AP-RX72M-0A シルクの誤表記について

2.1 版 2023 年 10 月 02 日

対象製品 : AP-RX72M-0A
対象製品番号 : 02150011 ~ 02150070

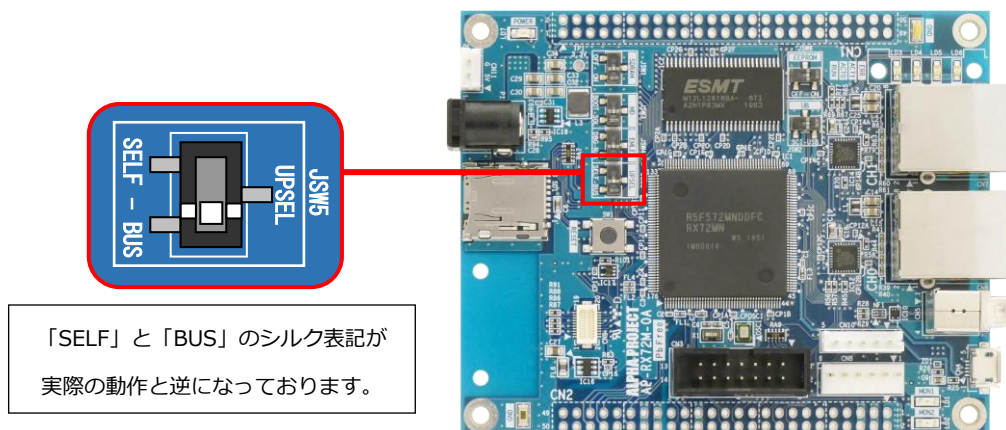
基板上、JSW5「UPSEL」の設定のシルクが逆に記載されています。

「SELF」と「BUS」のシルクが逆に記載されていることにより、実際の動作と一致いたしません。

JSW5のシルク「SELF」、「BUS」を逆に読み替えてご使用ください。
